COMMITTENTE	<p style="text-align: center;">Italplaferr s.r.l. <i>Impianto di recupero rifiuti non pericolosi</i> TERAMO Comune di Giulianova Zona Industriale Colleranesco</p>
OGGETTO	<p style="text-align: center;">Modifica non sostanziale <i>Autorizzazione Regionale DPC026/158 del 18/07/2017</i></p>
RIFERIMENTI NORMATIVI	<p style="text-align: center;">art. 208 del d.Lgs n° 152/2006 art. 45 c. 12 L.R. 45/07 e D.G.R. 1192/08</p>
DATA E N. DI REVISIONE	<p style="text-align: center;">Revisione 14-01-2019</p>
<p style="text-align: center;">COMMITTENTE</p> <p style="text-align: center;"> ITALPLAFERR s.r.l.</p>	<p style="text-align: center;">IL PROGETTISTA</p> <p style="text-align: center;"> </p>

Nello specifico con la presente si comunica una **modifica non sostanziale**, dovuta a:

Flusso - schema nuova linea

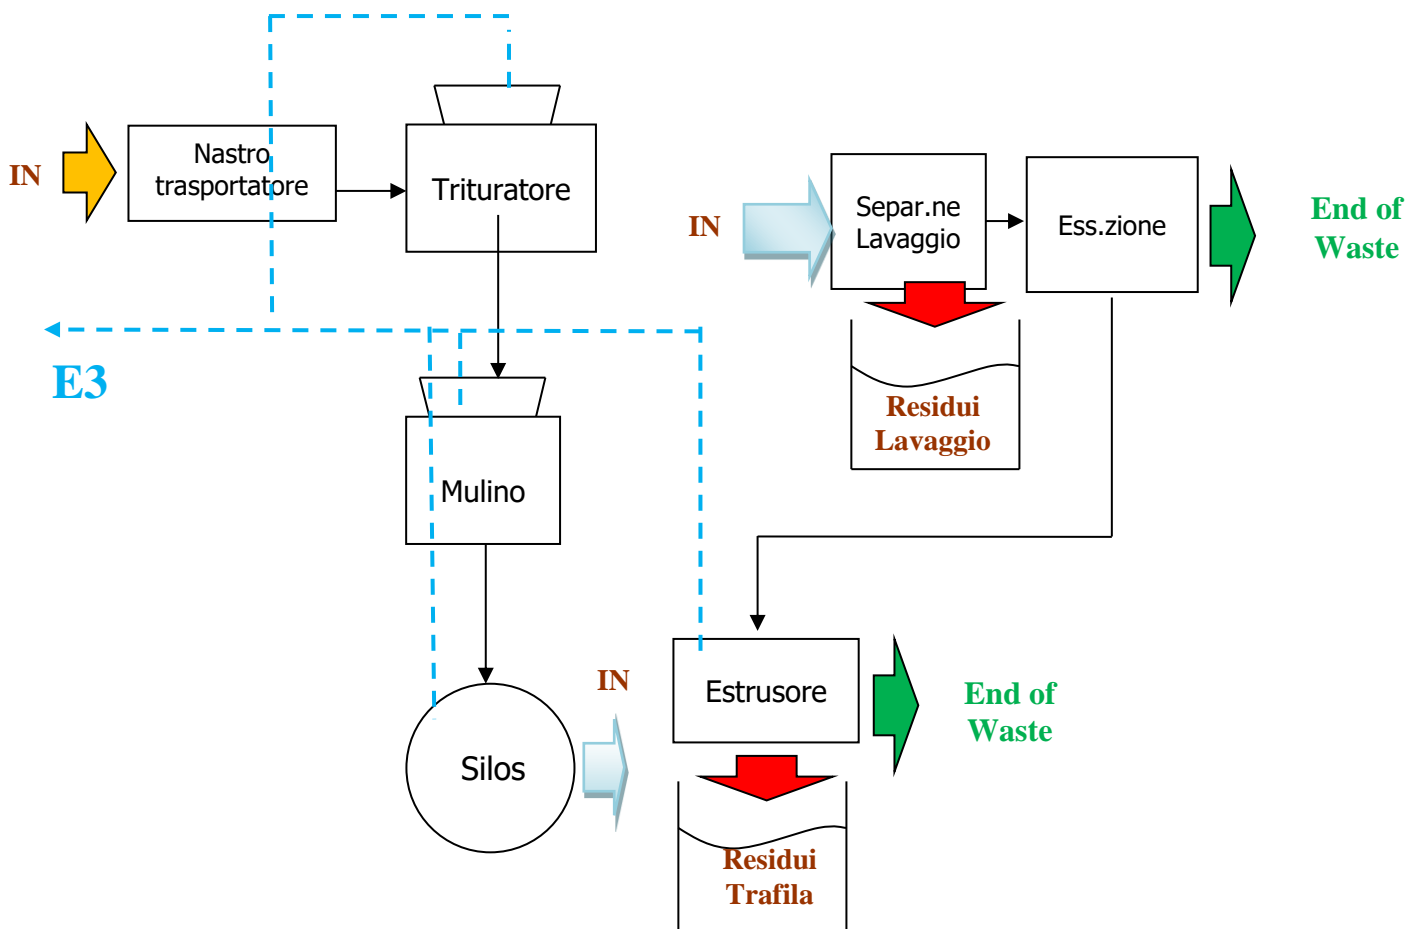
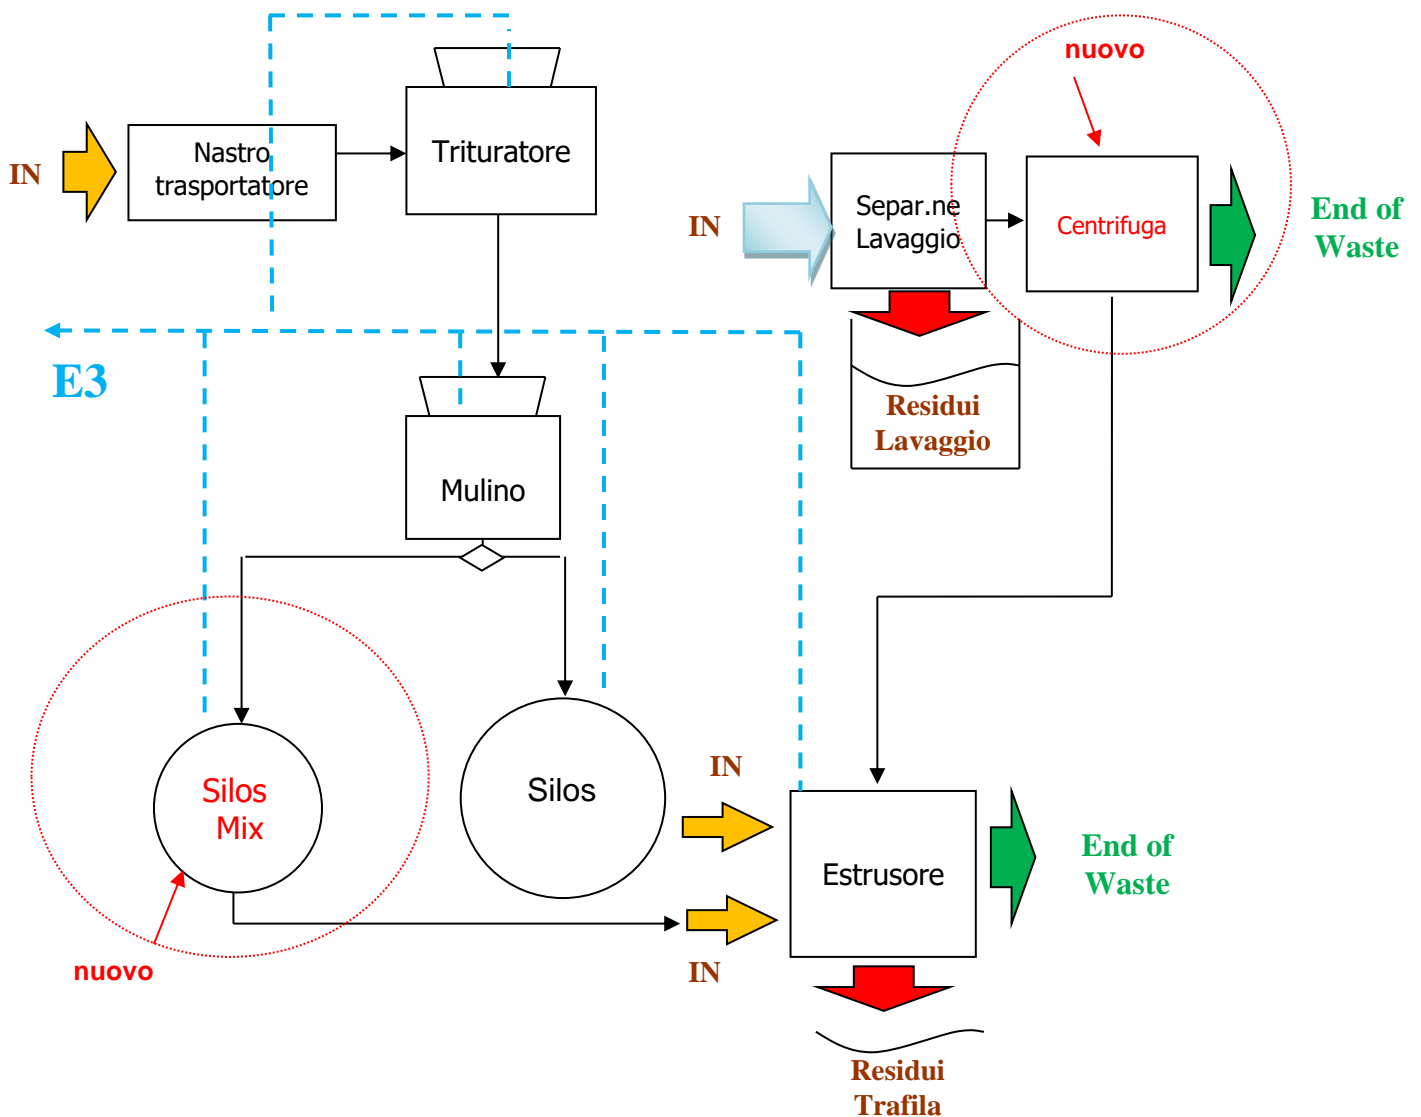
A seguito di esigenze nate per un migliore funzionamento della stessa (vedi flusso - schema nuova linea):

- è stato **aggiunto** un silos-miscelatore all'esterno del fabbricato (prima era previsto solo un silos),
- sono stati **modificate** le modalità di raffreddamento della trafilatura con l'inserimento di un gruppo frigo (esterno) nel circuito di raffreddamento (prima era prevista solo acqua),
- è stata modificato il processo di **asciugatura** della plastica sostituendo l'asciugamento termico con un asciugamento meccanico (centrifuga)

- il sistema di carico dei sacconi di end of waste è stato **spostato** all'esterno del fabbricato,
- la vasca di separazione-lavaggio e l'essiccatore sono stati **spostati** all'esterno del fabbricato.

- il primo utilizzato per stoccare la plastica macinata di qualità omogenea così come arriva,
- il secondo (**nuova attrezzatura**), chiamato anche miscelatore verticale a coclea, consente ugualmente di stoccare ma aggiunge la possibilità di miscelare il materiale macinato;

tale seconda attrezzatura si rende necessaria sia per evitare la stratificazione di plastiche differenti ed i relativi cambi prodotto, sia per consentire una migliore gestione della formulazione del mix di alimentazione dell'estrusore qualora si debbano utilizzare differenti tipologie delle plastiche.

La plastica trascinata, invece, passa in un impianto di asciugatura composta da una centrifuga (**nuova attrezzatura**) che ha lo scopo di separare l'acqua del lavaggio, ancora presente sulla plastica, sfruttando l'effetto dinamico di un rotore a pale ad alta velocità (sostituisce l'asciugamento mediante asciugatura termica a resistenza elettrica). Tutta l'acqua generata durante la separazione viene rinviata per mezzo di una pompa di rilancio all'interno della precedente vasca di separazione (ciclo chiuso).

Per il mantenimento di prefissate temperature, infine, si è reso necessario migliorare le modalità di asportazione del calore prodotto nel processo di lavorazione con l'inserimento di un gruppo frigo (**nuova attrezzatura**) e di un serbatoio con acqua di scorta (a ciclo chiuso) per eventuale raffreddamento della linea.

Schema modifiche stoccaggi, coperture e frigo

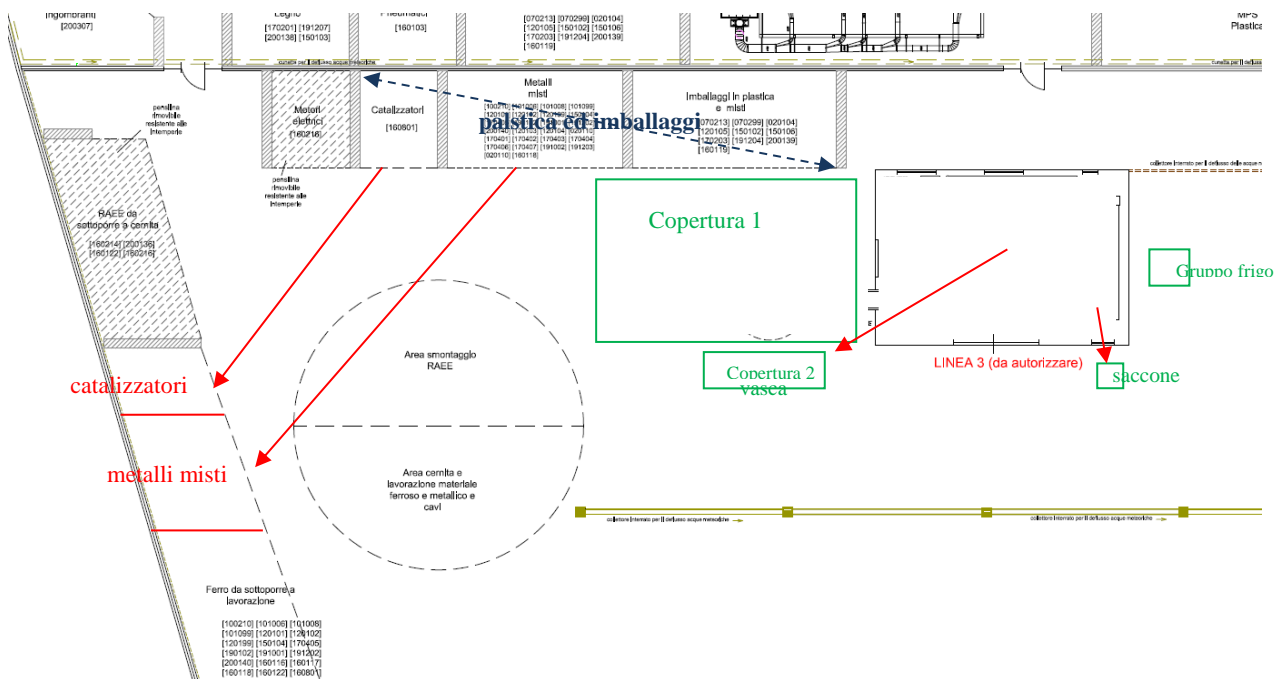
E' stata considerata, per una migliore tutela degli operatori nella stagione invernale e per evitare problemi ai macchinari presenti all'esterno del fabbricato nell'Area 2, dovuti al contatto diretto con agenti atmosferici importanti, l'installazione di due coperture connesse con la struttura principale (vedi Schema modifiche stoccaggi e coperture) :

- la prima copertura è a servizio della fase di alimentazione della Linea 3 che consentirà di effettuare le attività di alimentazione della linea al coperto
- la seconda copertura è a servizio della vasca di lavaggio posizionata esternamente che consentirà agli eventi meteorici di non contaminare la vasca.

Sempre per motivi di efficientamento del processo di produzione si è provveduto, infine, alla ridefinizione dell'area di stoccaggio 'plastica ed imballaggi misti' in prossimità dell'area di alimentazione della Linea 3, utilizzando a tal fine le due aree di stoccaggio riguardanti i 'metalli misti' e 'catalizzatori' che, a loro volta, sono stati spostati nell'area di stoccaggio 'ferro da sottoporre a lavorazione' di cui si è ridotta l'ampiezza.

**le linee rosse rappresentano gli spostamenti rispetto a quanto autorizzato*
